- Gegenstand:** Überprüfung des oberen Zahnriemenrades
- Betroffen:** G 103 C TWIN III SL, Werk-Nr. 35001 - 35048
- Dringlichkeit:** vor dem nächsten Flug

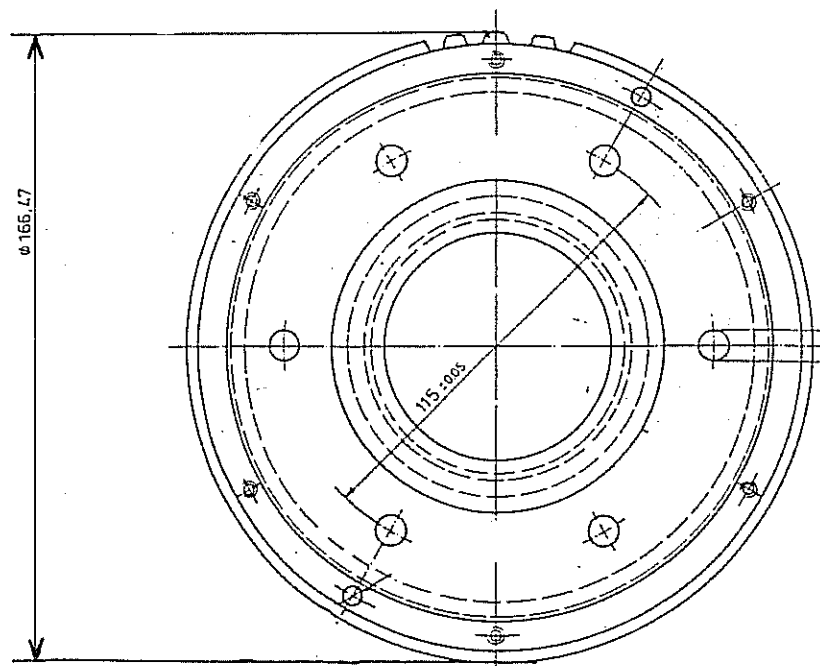
- Maßnahmen:**
1. Der Durchmesser des oberen Zahnriemenrades ist folgendermaßen zu überprüfen:
 - a. Seitliche linke/ rechte Motorverkleidung abbauen.
 - b. Mit Hilfe einer Schieblehre (Mindestschenkel-
länge 100 mm) Außendurchmesser des Riemen-
rades zwischen den Zahnriemen messen. Zur
Erleichterung der Messung ist es vorteilhaft,
den Schenkeln der Schieblehre Rundmaterial
z.B. Schweißdraht (ϕ 3 mm) beizulegen.
Achtung: Die Stärke des beigelegten Rund-
materials ist bei der Messung zu
berücksichtigen!
Treten Probleme bei der Messung auf,
ist mit dem Hersteller Kontakt
aufzunehmen!

2. Ist der Durchmesser des Zahnriemenrades gleich $166,47 + 0,1$ mm sind keine weiteren Maßnahmen erforderlich.
3. Ist der Durchmesser des Zahnriemenrades größer als $166,6$ mm, ist das Riemenrad gemäß WHB Seite 6. 11 auszutauschen.
4. Linke/ rechte Motorverkleidung wieder anbauen.
